ГОСТ 20123—74

ШТЫРИ НАПРАВЛЯЮЩИЕ ДЛЯ МОДЕЛЬНЫХ ПЛИТ

Конструкция и размеры

Изменение № 1 ГОСТ 20123—74 Штыри направляющие для модельных плит. Конструкция и размеры

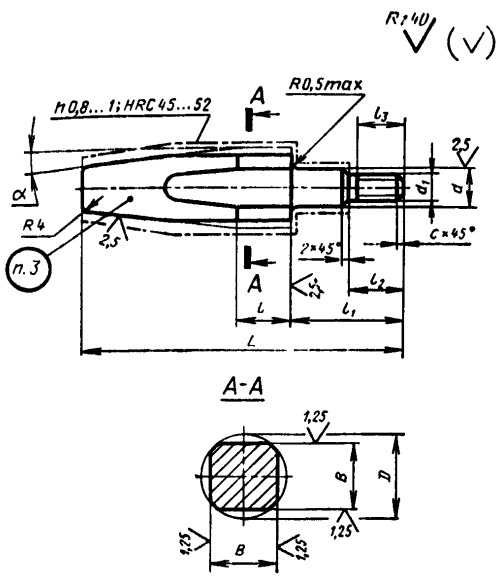
Пункт 1. Заменить обозначения: $Ш_3$ на d9; $С_3$ на h8;
